各市町村長からのご意見等に対する回答について

平成25年7月1日
環境省

市町村長からのご意見とその対応の方向性について

群馬県

① : 処分場:コンクリート製の遮断型構造(その4)

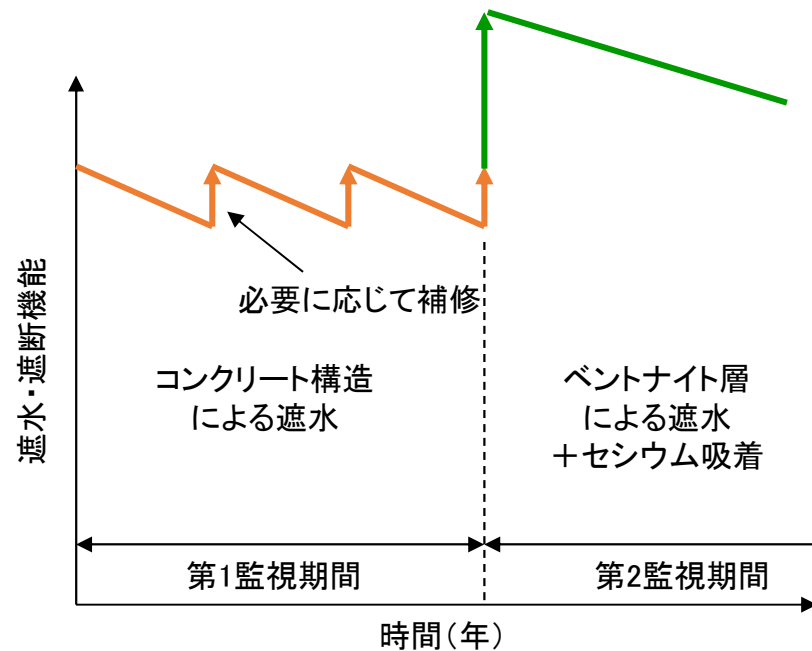
- 国は、住民の健康及び環境の担保、並びに風評被害について、責任をもつ意思表示を文書ですか、その有無についてお伺いしたい。

- ◆コンクリートの耐久性を持続させるため、**コンクリート壁体の内外面には腐食防止対策**を講じます。
- ◆腐食防止対策としては、エポキシ樹脂塗装、FRP防食ライニング、シートライニング等の施工を想定しています。
- ◆鉄筋には耐腐食性の高いものを使用します。

腐食防止対策

- エポキシ樹脂塗装 : 耐薬品性、耐磨耗性、密着性に優れた、エポキシ樹脂塗料を用いた塗装。
- FRP防食ライニング : 耐水・耐食性及びクラック追従性に優れたビニルエステル樹脂とガラスマット等を複合した工法。
- シートライニング : 伸縮性に富んだシート(ゴム系、塩ビ系、アスファルト系)を使用する工法。
